DIRETTRICE FERROVIARIA MESSINA-CATANIA-PALERMO  
NUOVO COLLEGAMENTO PALERMO-CATANIA  
TRATTA FIUMETORTO-LERCARA DIRAMAZIONE (Lotto 1+2)

Interventi correlati al recepimento delle condizioni ambientali  
n. 16 del parere MASE e n. 1 lett) a) del parere MiC

ID 7937 – RELAZIONE DI OTTEMPERANZA

Figura 1 - Nuova soluzione Viabilità NV02

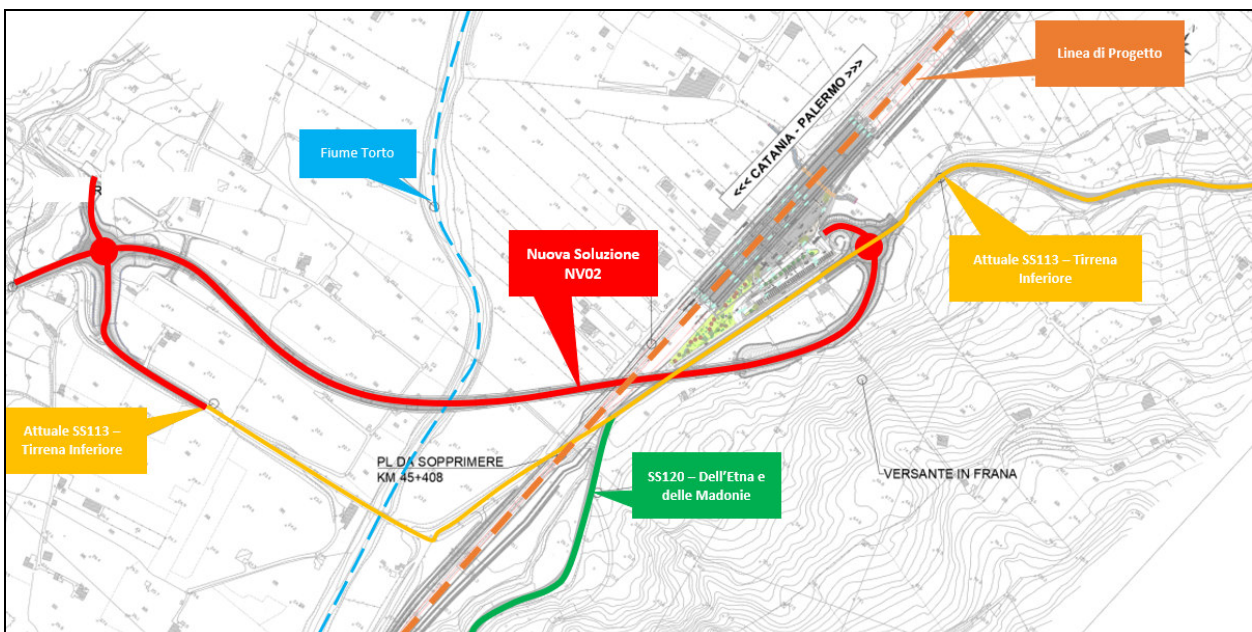
a) “La viabilità denominata NV02, che prevede la costruzione di due rotonde e un viadotto nell’area di Floriopoli non dovrà essere realizzata o dovrà essere modificata in accordo con la Soprintendenza di Palermo per evitare ogni interferenza con le opere legate alla “Targa Florio”, oggetto di vincolo ai sensi della Legge Regionale n.9/2002, art. 23”.

La rotonda prospiciente la stazione di Cerda (lato SS113), che insiste sul tracciato storico della Targa Florio, verrà “materializzata” mediante l'impiego di elementi smontabili. Per materializzare l'isola centrale e le isole divisionali dei rami della rotonda, saranno utilizzati elementi contigui opportunamente sagomati “a spicchio” adatti a formare le bordature caratteristiche delle isole con al centro uno spazio vuoto eventualmente riempibile a piacimento (terra, asfalto, cls ecc.). Nella “planimetria delle opere a verde” (Rif. RS9000Y22P6IA0000001B) è previsto all'interno della rotonda l'inerbimento come proposta. Per l'installazione non è richiesto lo scasso ed il successivo ripristino del manto stradale: ogni unità viene fissata

Il tratto residuale della SS113 in parte viene riutilizzato per garantire l’accessibilità ai fondi e alle proprietà attualmente serviti dalla stessa (lato ovest), e in parte viene mantenuto tal quale per non interferire con il circuito della “Targa Florio” (lato est).

A differenza della soluzione precedente, anziché modificare plano-altimetricamente il tracciato storico della Targa Florio, l’attuale soluzione migliorativa, in ottemperanza alle prescrizioni pervenute a seguito dell’iter autorizzativo, lo preserva limitandosi a scavalcarlo in viadotto che ha uno sviluppo di 700 m circa per le questioni idrauliche suddette (vedasi immagine sotto). Ciò comporta un allungamento dell’opera di scavalco e lo spostamento della rotatoria lungo la SS113 in direzione Messina così da allontanarsi dalla località Floriopoli.
